► Bambini-Kart-Reglement

Der Art. 3.3 des Bambini-Kart-Reglements wird entsprechend der geplanten CIK-Abmessungen („Bodywork for Minkart“) mit sofortiger Wirkung wie folgt angepasst (Änderungen: *kursiv*).

Abbildung 1“

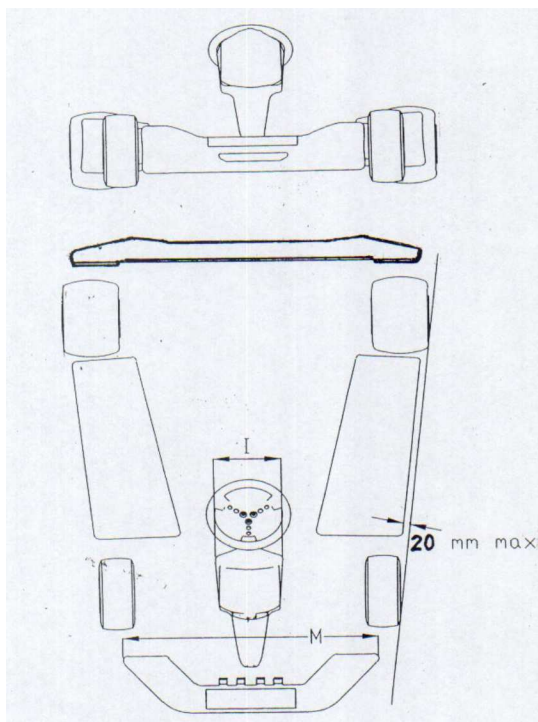
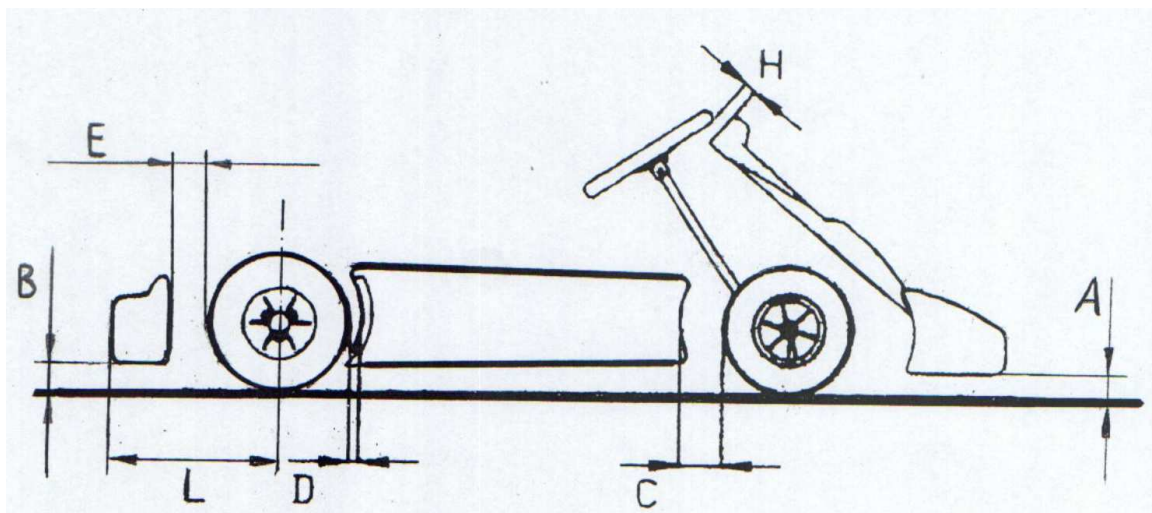
„3.3 Seitenkästen, Frontspoiler, Frontschild, Heckauffahrschutz und Transponderbefestigung

Die Karosserieteile einschließlich deren Anbringung müssen der nachfolgenden Zeichnung entsprechen.

Die Halterungen der Seitenkästen (Ausnahme: CSAI-homologierte Seitenkästen inkl. Stoßfänger) und des Frontspoilers sowie für die hintere Stoßstange dürfen durch Bauteile aus Aluminium mit ausreichender Dimensionierung ersetzt werden.

Zeichen	Abmessung	Bemerkung
A	min. 30 mm	Mindest-Bodenfreiheit Frontspoiler
B	min. 25 mm / max. 45 mm	Mindest-Bodenfreiheit Heckauffahrschutz
C	min. 20 mm / max. 130 mm	Seitenkasten-Abstand zu Vorderrad
D	min. 20 mm / max. 80 mm	Seitenkasten-Abstand zu Hinterrad
E	min. 15 mm / max. 50 mm	Abstand Heckauffahrschutz zu Hinterrad
H	min. 50 mm	Abstand Frontschild – Lenkradkranz
I	max. 300 mm	Breite Frontschild
L	max. 370 mm	hinterer Überhang
M	890 mm gemäß DMSB-Hom.blatt	Frontspoilerbreite (Toleranz: 5%)
